WEG nr. 909

Aantal ingediende bezwaren: 4

VOORSTEL TOT ANTWOORD OP DE BEZWAREN

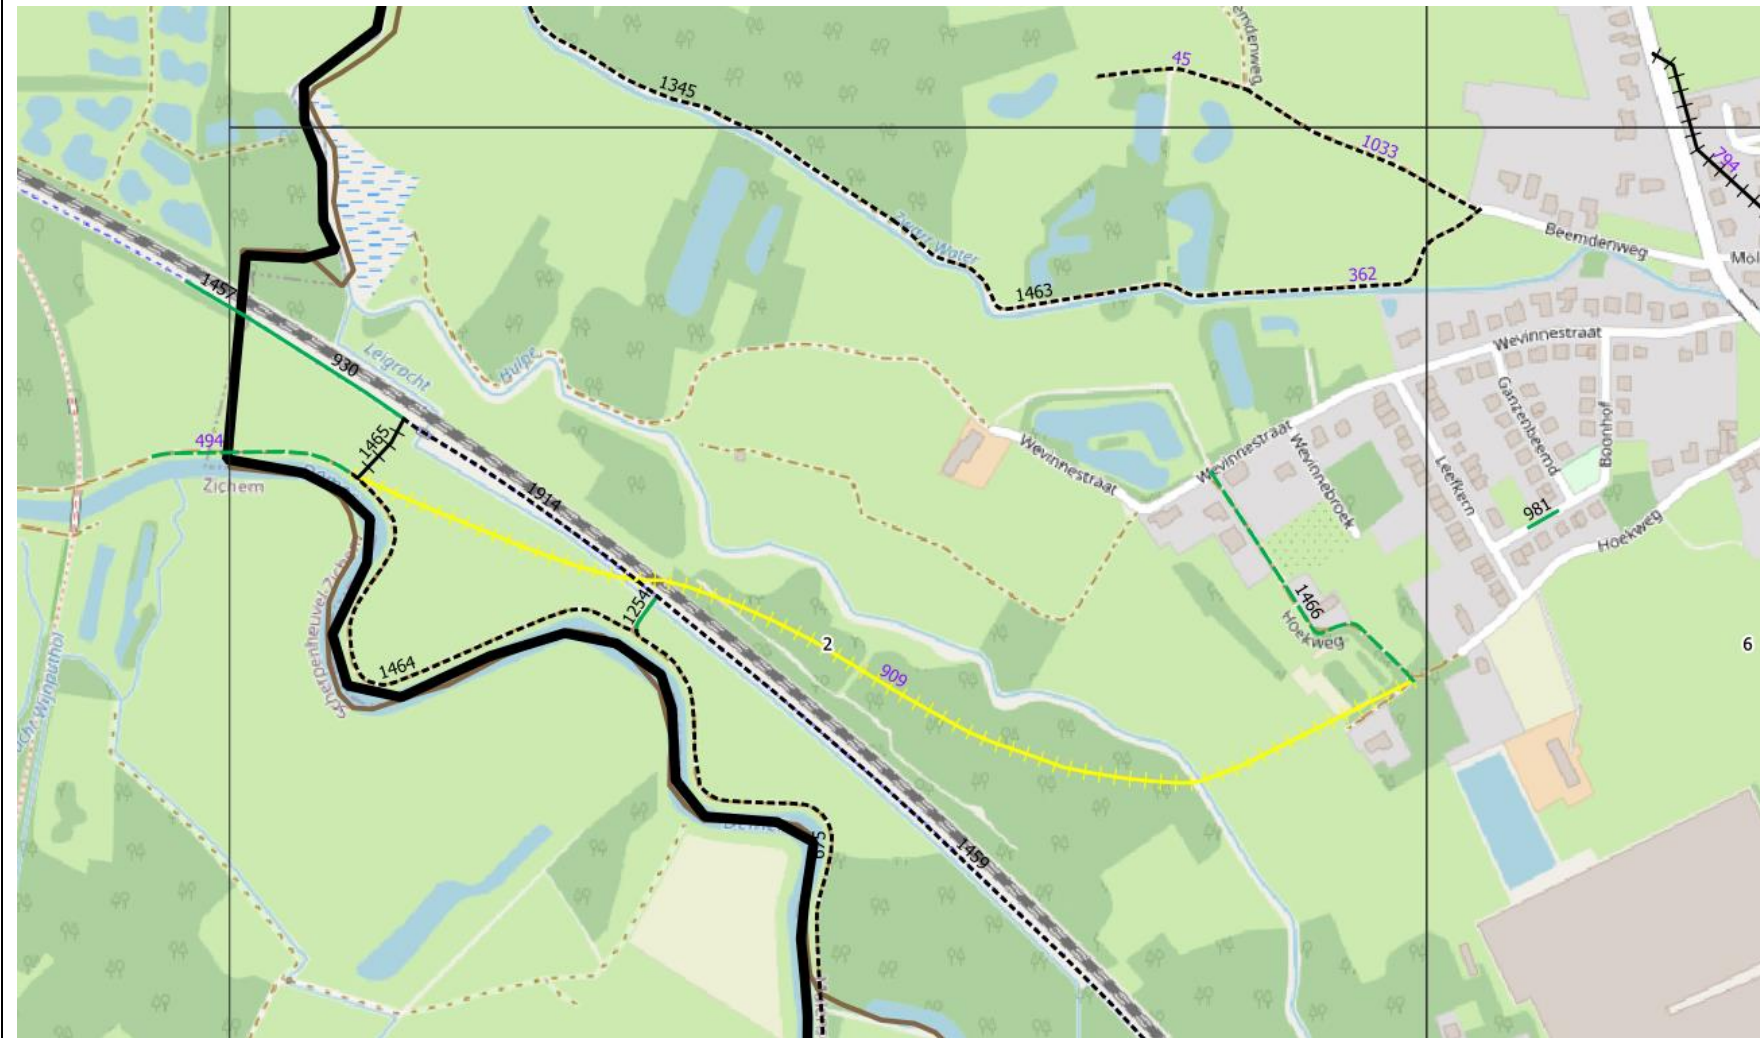
Een directe trage verbinding tussen Molenstede en Zichem - zonder een grote omweg via Grasbos of Hoornblaas zou een zeer grote meerwaarde betekenen voor de inwoners van beide deelgemeenten. Een doorsteek creëren thv de spoorweg vormt inderdaad een moeilijke barrière, maar de trage weg nu helemaal opgeven zou zeer jammer zijn. Een wandel- en fietsverbinding op deze locatie zou zeer frequent gebruikt worden.

Wij kunnen niet akkoord gaan met de afschaffing van een stuk van de weg met nummer 909. Wij wonen in het huis met nr. 34, en voor ons huis zou de weg afgeschaft worden. De trage weg moet blijven bestaan tot aan de weidepoort van [REDACTED]. Ik verduidelijk via een kaart die ik u via mail overmaak.

[REDACTED] verhinderde permanent gebruik van de weg, zoals wij dat gewoon waren sinds de aankoop van ons huis in 2002, sinds een jaar of 6 à 7. Daar is al toen veel heibel rond geweest. Intussen gedooft hij dat wij occasionele leveringen met vrachtwagens over de weg. Dit is echter geen duurzame situatie.

De toegang tot onze woning wordt nu verleend aan noordoostelijke kant, maar die is naar de toekomst niet geborgd, omdat het eerste stukje weg eigendom is van [REDACTED]. In het eerste stuk weg dat is aangeduid voor afschaffing, ligt overigens waterleiding. Hoe kan het dan dat dit stuk zou afgeschaft worden? Dat kan niet kloppen. Tot hier via dit formulier. Ik stuur dus separaat nog mail met kaartje(s). Ik vraag dus om herziening van de situatie. Afschaffing verderop, vanaf weidepoort van [REDACTED], is wel ok. Graag in detail bestuderen en kaart aanpassen. Dank u.

909: Hoekweg bereikbaar maken tot aan huisnummer 34.

Afschaffing weg 909 deels niet afschaffen eigenaar heeft bezwaar ingediend.

Art. 4 van het gemeentewegendecreet stipuleert dat het afschaffen van een gemeenteweg een uitzonderingsmaatregel is, die voldoende moet worden gemotiveerd. Het beleidskader trage wegen en bijhorende actieplan voorzien daarom om bij voorkeur wegen te heropenen of, indien er voldoende motivatie is, te verplaatsen (vb. naar de perceelsgrenzen om de hinder voor de grondeigenaars te beperken of naar reeds aanwezige paden in de nabije omgeving).

Gelet echter op het feit dat deze buurtweg de Hulpe-beek kruist, evenals de spoorweg, maakt het heropenen en het creëren van een aansluiting met het pad nr. 494 op de kaart onmogelijk. De NMBS zal nooit toestaan dat er aldaar een spoorwegovergang wordt gecreëerd. Aangezien er eveneens geen aansluitingsmogelijkheden zijn op andere gemeentewegen is een afschaffing hier gerechtvaardigd.

Een verbinding tussen Zichem en Molenstede bestaat reeds, langsheen de spoorweg en de Demer (aansluiting brug Grasbos – station Zichem). De brug aan het Grasbos is voor trage weggebruikers ook bereikbaar via de Vijverstraat (< 700m van de Hoekweg).

Om tegemoet te komen aan bezwaren 2, 3 en 4 werd in het actieplan voorzien om weg nr. 909 af te schaffen vanaf het veld achter de woning nr. 34 en de rest te behouden als openbare weg.
